ECE/TRANS/WP.29/2009/116
18 août 2009

Proposition de série 01 d'amendements au Règlement No 101
(Émissions de CO₂/consommation de carburant)

Communication du groupe de travail de la pollution et de l'énergie */

Annexe 10, modifier comme suit:

Figure 10/1: Paramètres mesurés lors des essais d'émissions de CO₂ et de consommation de carburant pendant et entre les cycles où se produit une régénération (il s'agit d'un exemple: les émissions pendant la période "D" peuvent en fait augmenter ou diminuer).

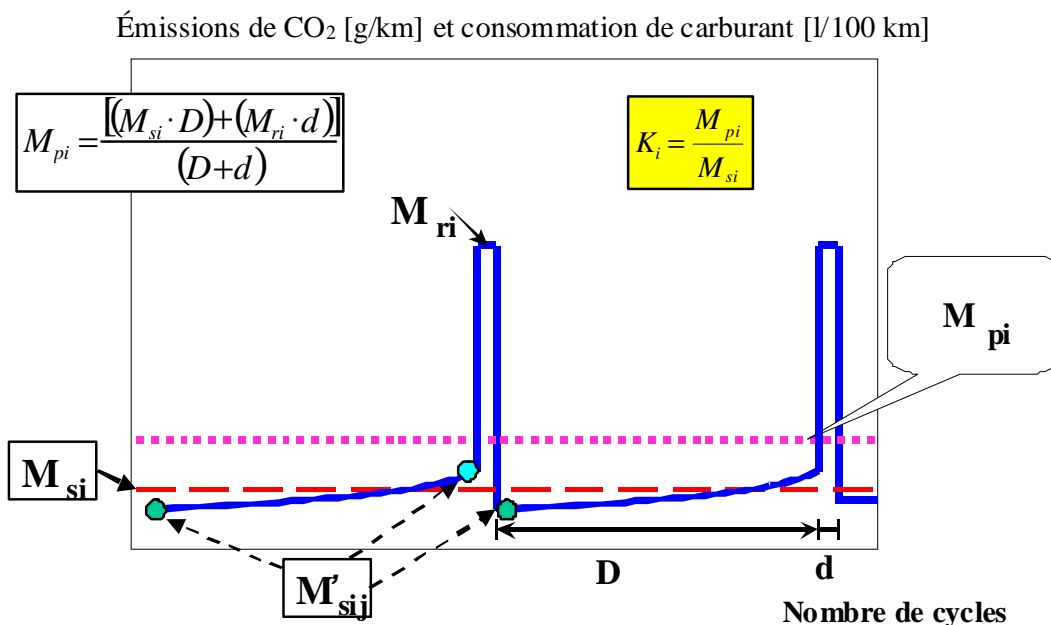
La figure 10/1 illustre le mode opératoire, avec les paramètres mesurés.

[Figures 10/2](#) et [10/3](#): Paramètres mesurés lors des essais d'émissions pendant et entre les cycles où se produit une régénération (il ne s'agit que d'un exemple).

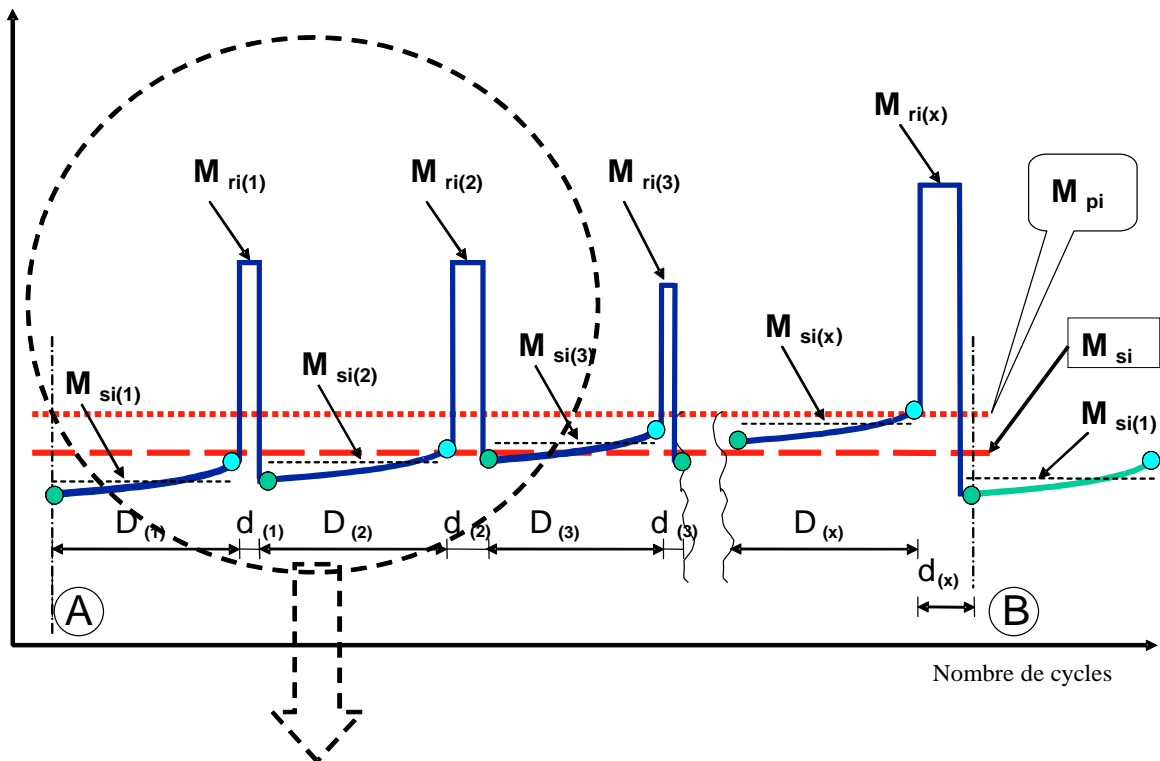
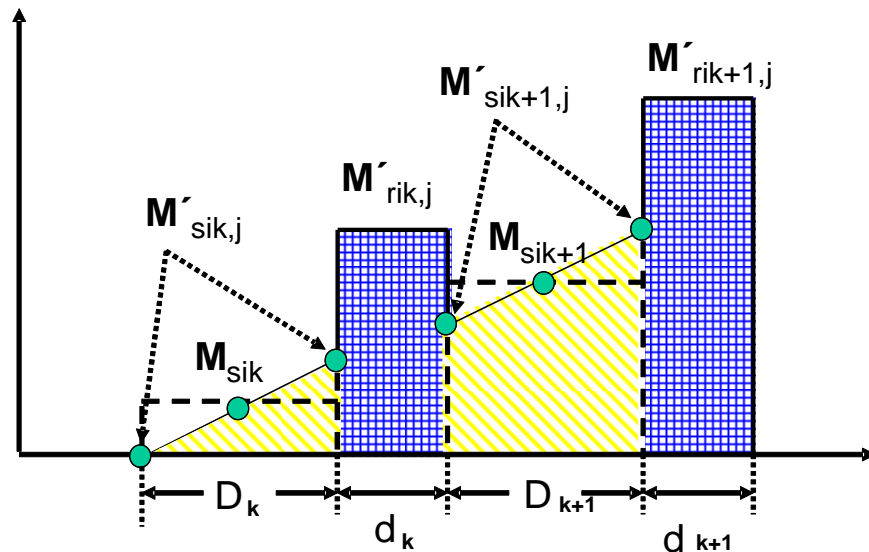
Pour une illustration des paramètres de mesure, voir la [figure 10/2](#) (ci-dessous).

Pour une représentation plus détaillée du processus schématique, voir la [figure 10/3](#).

Pour prendre un cas à la fois simple et réaliste, on trouvera ci-après une explication détaillée du schéma illustratif de la figure 10/3 ci-dessus:
